Oggetto: Progetto A2A “Impianto per la produzione di energia elettrica e termica mediante combustione di rifiuti speciali non pericolosi sito in Comune di Cavaglià (BI)” - Versione progettuale aprile 2023. Osservazioni delle associazioni: Legambiente Circolo Biellese “Tavo Burat” OdV; Legambiente del Vercellese OdV; Circolo Legambiente Dora Baltea OdV.

Le scriventi associazioni - nel pubblico interesse - presentano le seguenti osservazioni:

Figura 4.1.2.3a Ubicazione punti di vista riprese fotografiche e fotoserimenti

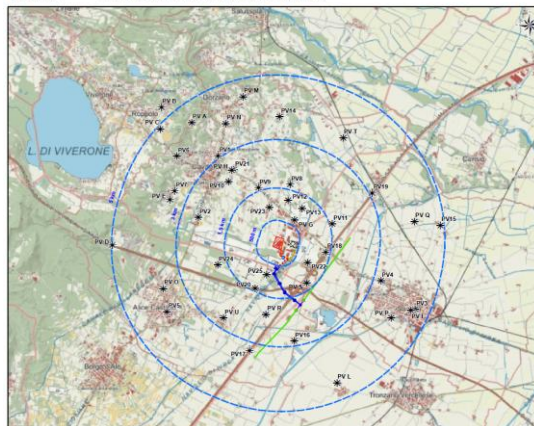
La cartografia presente nel riformulato allegato G, illustrante l'area di studio e i **punti significativi** presi in esame non ha ricompreso:

- l'intero territorio del Comune di Roppolo, che doveva essere tutto ricompreso (in particolare i punti emergenti lì presenti)
- punti significativi della "Parte emergente dell'Anfiteatro morenico di Ivrea" (ovvero i punti emergenti con affaccio visivo sul sito dell'impianto)

stante la limitazione assunta, impropriamente da parte del Proponente, di un areale di studio con raggio di 5 km di distanza dall'impianto.

Figura 4.7.1.a Scenario Attuale - 99,8° percentile delle concentrazioni medie orarie di NOx

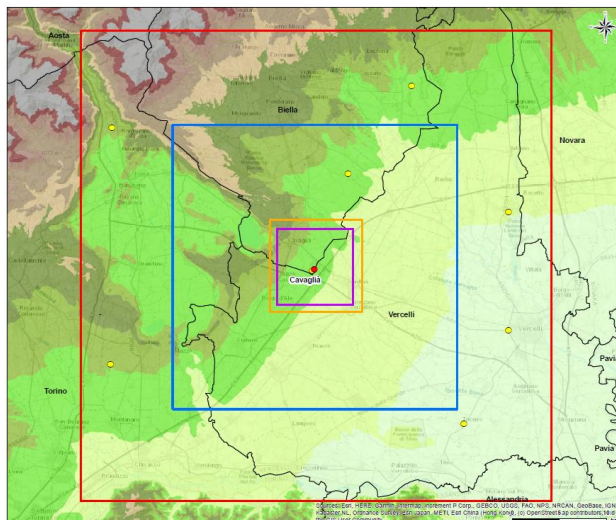
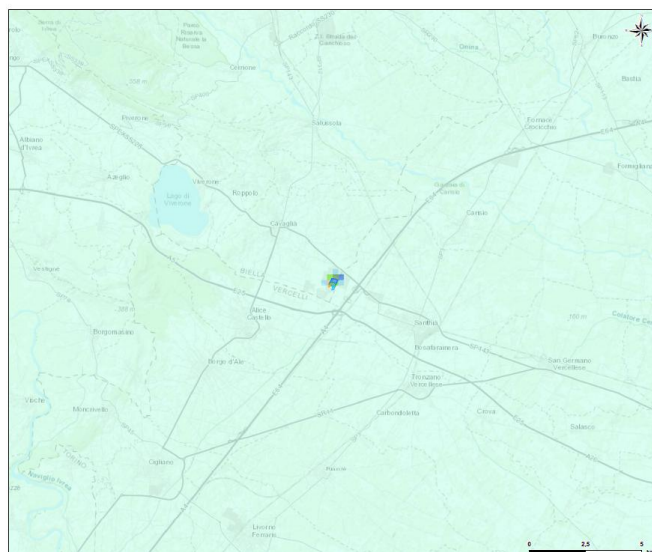
Ad esempio, se l'area CALPUFF è di 30 kmq, dovrebbe essere visualizzato il contributo in emissione dell'impianto SACAL a Carisio (impianto ora soggetto a revamping) nella condizione ante operam e post operam ma nei prospetti riferiti ai vari elementi non compare nulla:

Non avendo a disposizione i metadati è da ipotizzare che tali elaborazioni grafiche abbiano riguardato solo le aree limitrofe all'impianto proposto privandoci del quadro complessivo.

Inadeguata infine è la rappresentazione tra i due scenari per non aver posto le mappe a immediato confronto tra loro. Una rappresentazione come quella che segue riesce meglio a far cogliere, anche a chi non ha particolare competenze, che tra il prima e il dopo qualcosa succede, non “*va tutto bene*” ancorché le emissioni siano dichiarate entro i limiti di legge con valori di due ordine di grandezza inferiori. Nell'area vi saranno impatti maggiori a quelli esistenti.
